Demande de compléments au dossier n° 2024-ARA-KKP-4918
relatif à l'installation d'une centrale photovoltaïque au sol sur Les parcelles B 141, B 142 et B 451 situées
au lieu-dit « Les Rats » à Le Crozet (42)

DOSSIER N°2024-ARA-KKP-4918

ANNEXES – INFORMATIONS

08/01/2024 – PROJET CENTRALE LE CROZET

Figure 2 : Pommier – situé au Sud de la parcelle – Tronc d'environ 20cm – Arbre fruitier en très mauvaise santé ne donnant plus de fruits – d'après le technicien celui-ci pourrait d'ailleurs mourir seul dans les 10 prochaines années - pas de présence de nidification quelconque

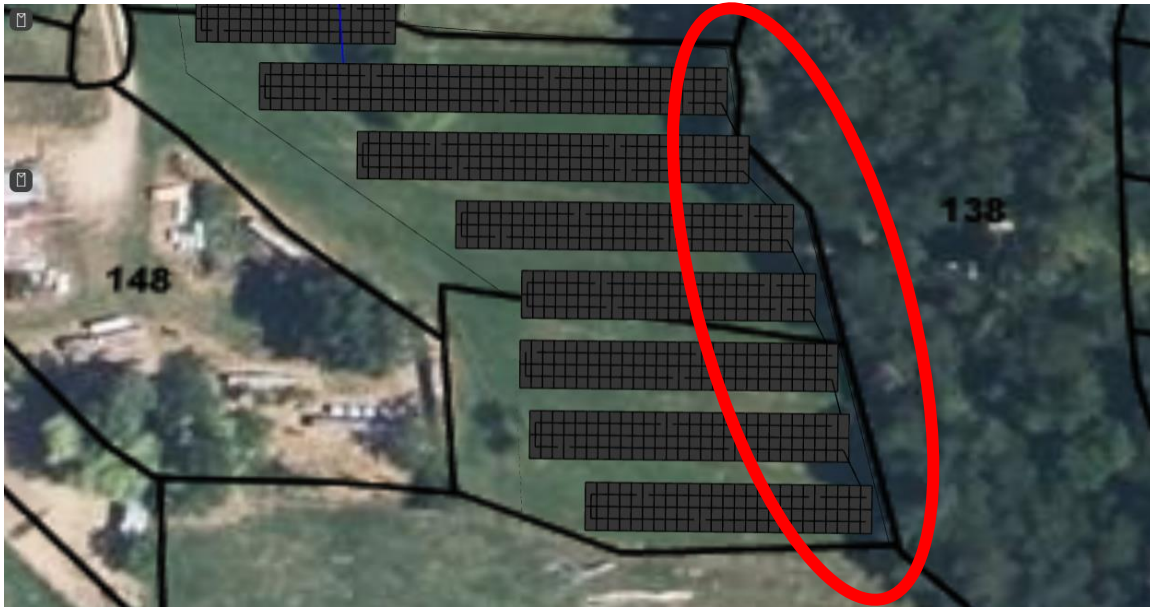
- la surface projetée au sol des modules photovoltaïques, l'espacement entre les rangées de tables, la surface totale clôturée ;
- concernant les arbres isolés situés sur les emprises (2 a priori) : les essence(s) ? leur état sanitaire ? Le potentiel pour l'accueil de faune (oiseaux ou chauves-souris en nidification, insectes saproxyliques, etc.) ? seront-ils conservés ? si non, quelles mesures permettront d'éviter tout impact sur la biodiversité ?

Nous nous sommes dépêchés sur place avec un technicien Milieu Naturel afin de pouvoir analyser les caractéristiques des deux seuls arbres présents sur la parcelle. Les analyses sont fournies en légende de chaque photographie. Afin de pouvoir optimiser la réalisation de notre projet au maximum nous sommes dans l'obligation de réaliser la coupe de ces deux arbres. Afin d'éviter tout impact sur la biodiversité des mesures ont été décidées avec le technicien présent sur place. Ceux-ci consisteront à abattre ces deux arbres hors période de nidification (entre décembre et mars) et de disposer les arbres précédemment coupés aux abords du terrain, au ras du sol, afin que l'écosystème puisse continuer d'investir le bois.
